**Leitstelle des Bundes für  
Boden- und Grundwasserschutz**

## Stellungnahme zu Phase IIa-2 (Nordosthälfte ehem. Blücher-Kaserne)

<b>Liegenschaft</b>	Ehem. Blücher-Kaserne, Aurich
<b>WE (BlmA) / WE (Bw) / LKNr (Bw)</b>	143382 / - / -
<b>Auftraggeber</b>	BlmA Magdeburg, Sparte FM
<b>Auftrag</b>	Stellungnahme zum Bericht Orientierende Untersuchung (Phase IIa-2) vom 01.03.2021
<b>Datum der Stellungnahme</b>	<b>08.04.2021</b>
<b>Bearbeiter Leitstelle des Bundes für Boden- und Grundwasserschutz</b>	Dr. Viola Bartsch

Untersuchungsumfang für die Phase IIb  
gem. Beurteilung Leitstelle des Bundes

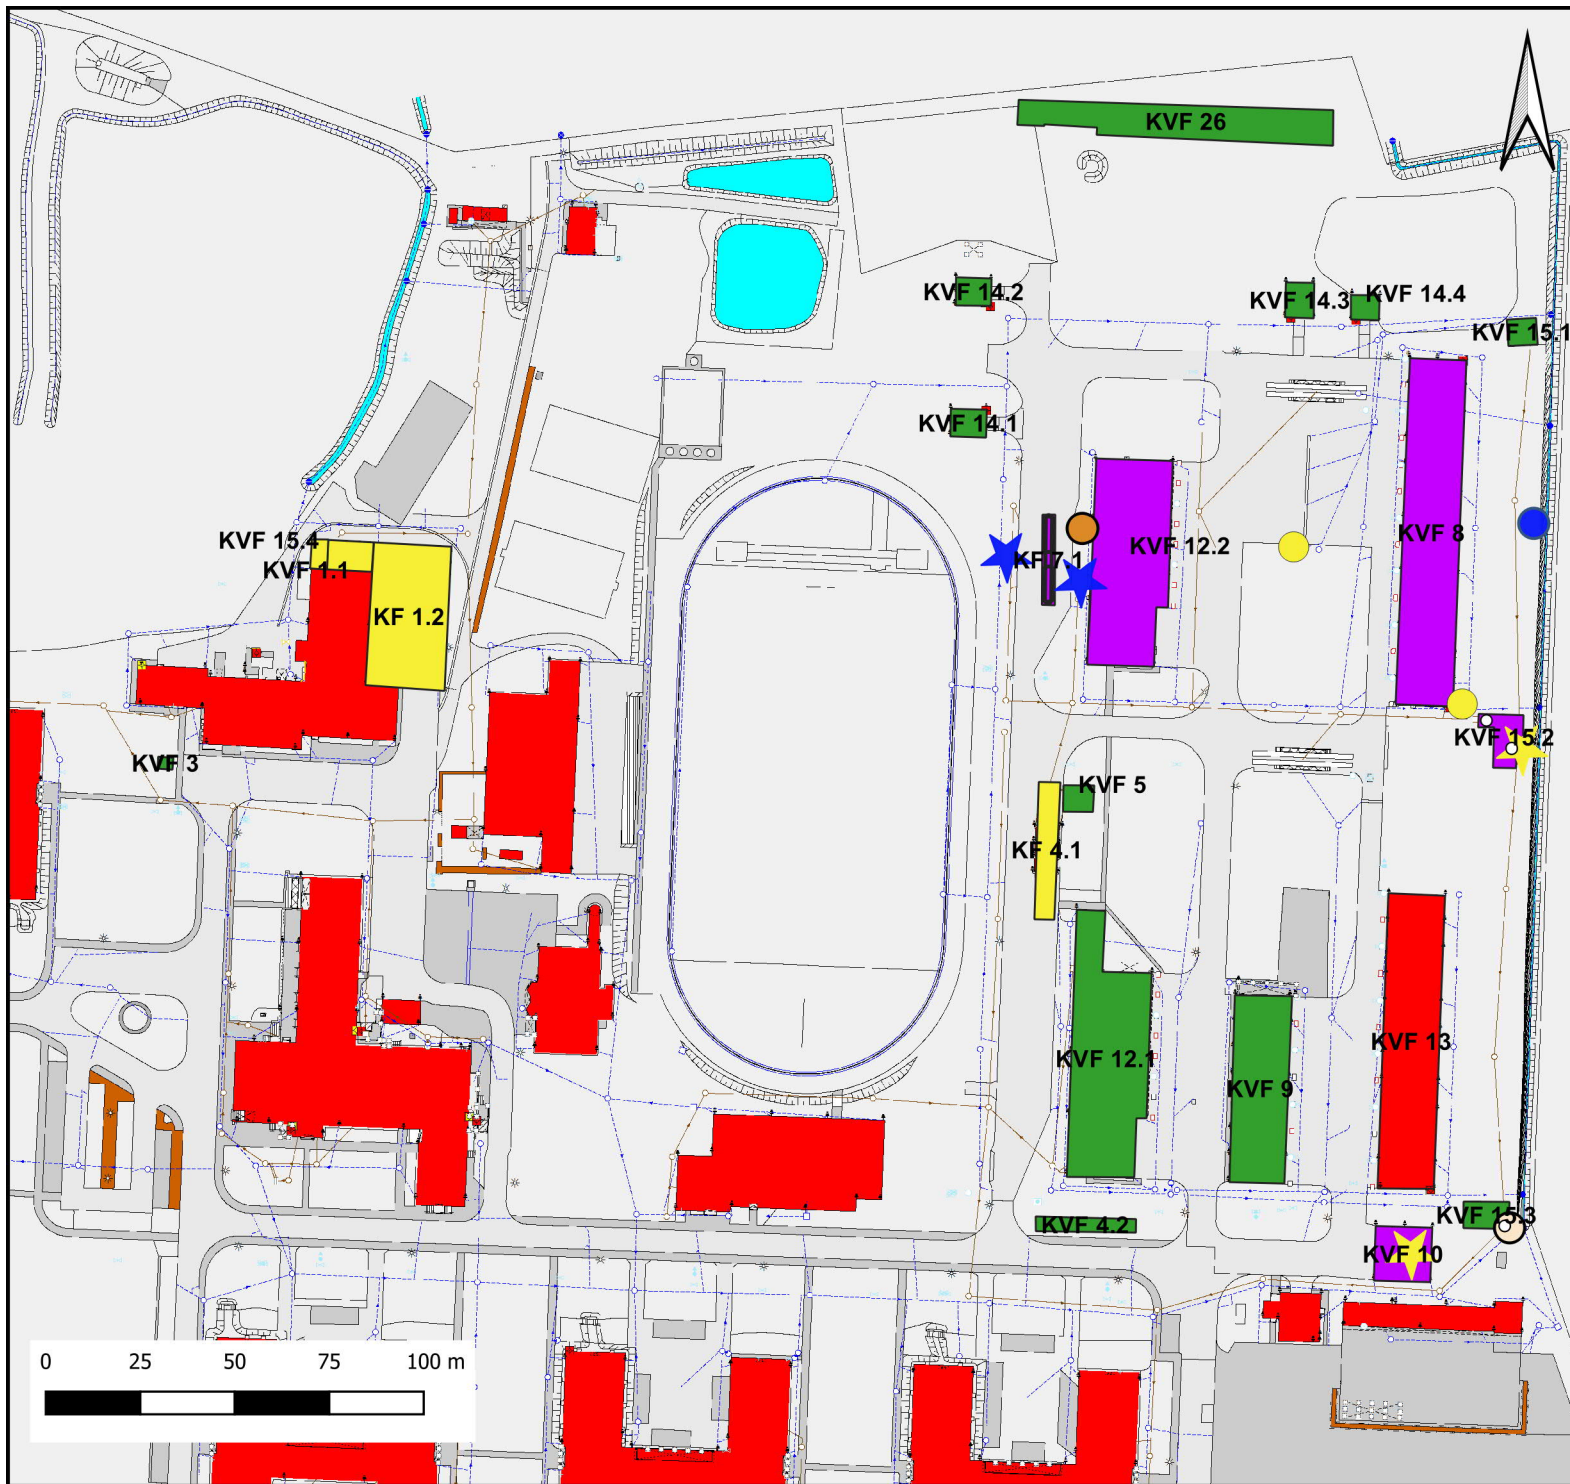
Fünf KVF/KF werden seitens der Leitstelle des Bundes in die Flächenkategorie E eingestuft. Für diese Verdachtsflächen besteht ein weiterer Untersuchungsbedarf. Vier KVF/KF werden in die Flächenkategorie B eingestuft. Damit haben sich Abweichungen zu der Beurteilung des Gutachters (fünf Einstufungen in E und eine Einstufung in B) ergeben. Für die in B eingestufteten Flächen besteht aktuell keine Gefährdung von Schutzgütern. Bei einer Nutzungsänderung mit einer Entsigelung der Flächen muss jeweils eine Neubewertung erfolgen. In Abhängigkeit von der geplanten Nutzung können dann ggf. auch Untersuchungen erforderlich werden.

Für die KVF 10 sollte die vorgesehene RKS neben dem Ablauf und der Arbeitsgrube zzgl., bei Hinweisen auf Verunreinigungen, der Entnahme einer Grundwasserprobe durchgeführt werden. Auch der Rammpegel im Bereich der KVF 15.3 sollte bei Hinweisen auf Verunreinigungen im Bereich der KVF 10 zu Vergleichszwecken erneut beprobt werden, da er sich im mutmaßlichen Abstrombereich der KVF 10 befindet.

Im Abstrom des ehemaligen Benzinabscheiders der KVF 15.2 ist eine RKS zur Untersuchung des Bodens und bei Hinweisen auf Bodenverunreinigungen ein Rammpegel zur Untersuchung des Grundwassers vorgesehen, um einen möglichen Eintrag im Bereich des ehemaligen Benzinabscheiders zu überprüfen.

Für die KVF 8 soll die noch ausstehende Untersuchung im Abstrom der Waschhalle (im Süden des Gebäudes 29) erfolgen. Dazu soll eine RKS durchgeführt werden und ein Rammpegel gesetzt werden.

Da bisher nicht geklärt ist von welcher KVF/KF die hohen PAK- und erhöhten BTEX-Gehalte in der DP 12.2 stammen ist zunächst einmal im Abstrom der KVF 8 im Bereich der DP 12.2 eine Grundwassermessstelle zu errichten um die in der DP-Sondierung gemessenen Gehalte zu überprüfen.

Zur Klärung eines Eintrages im Bereich der KVF 8 ist ein Rammpegel zwischen der KVF 12.2 und der KVF 8 zu errichten und zu beproben. Dieser Rammpegel dient gleichzeitig zur Klärung eines BTEX-Eintrages im Bereich der KVF 12.2, da er sich im Abstrom der KVF 12.2 befindet.

Des Weiteren sollte eine Grundwassermessstelle im Anstrom und eine im Abstrom der KF 7.1 errichtet werden. Zum einen um den Abstrom von Schadstoffen aus dem verunreinigten Bereich des ehemaligen Dieseltanks zu erfassen und zum anderen um zu klären ob die PAK, die auch in dem Rammpegel GWM 7.1 festgestellt worden sind, aus dem Bereich der KF 7.1 stammen oder

ob sich die Eintragsquelle weiter westlich im Anstrom der KF 7.1 befindet. Für Vergleichszwecke ist der Rammpegel GWM 7.1 ebenfalls zu beproben. Auch der Schadstoffabstrom von BTEX und MKW aus den Restbelastungen im Umfeld des ehemaligen, südlichen Tanks der KF 7.1 soll über die im Abstrom gelegene Grundwassermessstelle geklärt werden.
